О безопасности
медицинских изделий

Экстренное уведомление по безопасности на местах
Программное обеспечение для хирургических вмешательств на
головном мозге под контролем оптической системы локализации
(Установка медицинская компьютеризированная навигационная "Стелс
Стейшн" модель "С7" (StealthStation S7) с принадлежностями, № ФСЗ
2010/06786 от 26.01.2022)

Неточность глубиномера биопсии при циклическом просмотре

Контрольный номер Medtronic: FA1204

Рис. 1. Неточность глубиномера биопсии в задаче навигации

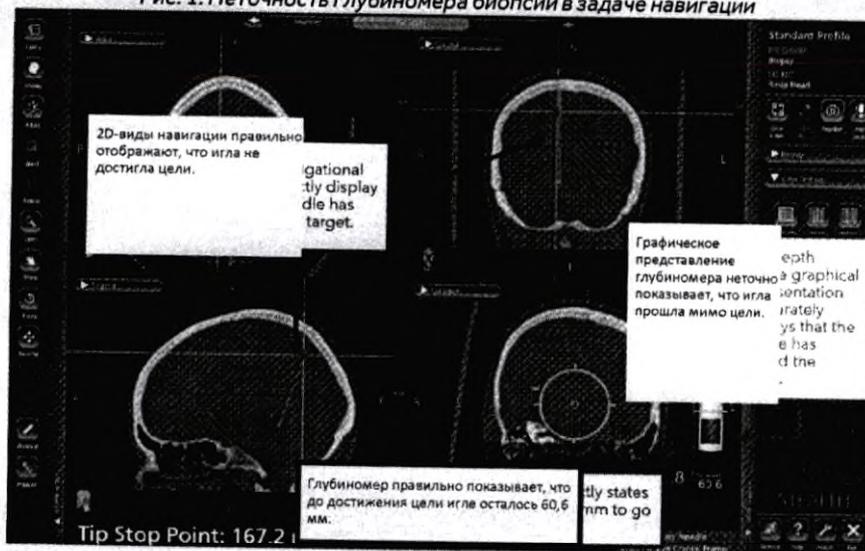
9 июня 2021 года в компанию Medtronic поступила жалоба на то, что во время навигации при проведении процедуры краниальной биопсии пользователь может столкнуться с аномалией графического отображения глубиномера биопсии в программном обеспечении. Программное обеспечение может войти в состояние, когда глубиномер биопсии больше не синхронизируется с остальной навигационной информацией на экране и отображает неточное положение иглы для биопсии.

При выполнении этих действий графический дисплей глубиномера биопсии может неправильно отображать кончик иглы для биопсии. Графическое изображение иглы для биопсии может оказаться в таком положении относительно намеченной цели, которое не соответствует реальному физическому положению иглы для биопсии, что может привести к возможной биопсии здоровых тканей или повреждению критических структур.

- Medtronic рекомендует **НЕ** отключать **Guidance View (Вид навигации)** после фиксации траектории биопсии в программном обеспечении Cranial.
- После фиксации траектории для навигации иглы для биопсии всегда следите за тем, чтобы **Guidance View (Вид навигации)** оставался активным хотя бы в одном квадранте схемы расположения экрана.

- **Шаг 1.** Заблокируйте поле обзора камеры иглы для биопсии или опорную рамку, чтобы **вызвать красный статус.**
- **Шаг 2.** **Вернитесь к зеленому статусу**, больше не закрывая поле обзора камеры иглы для биопсии или опорную рамку.
- **Шаг 3.** Используйте значок **Cycle Views (Циклический просмотр)**, чтобы обновить вид навигации и убедиться, что график глубиномера биопсии соответствует значениям расстояния до цели и информации о положении до цели, предоставляемой двумерным перекрестием.
- **Шаг 4.** **Визуально подтвердите точность**, прежде чем продолжить навигацию.
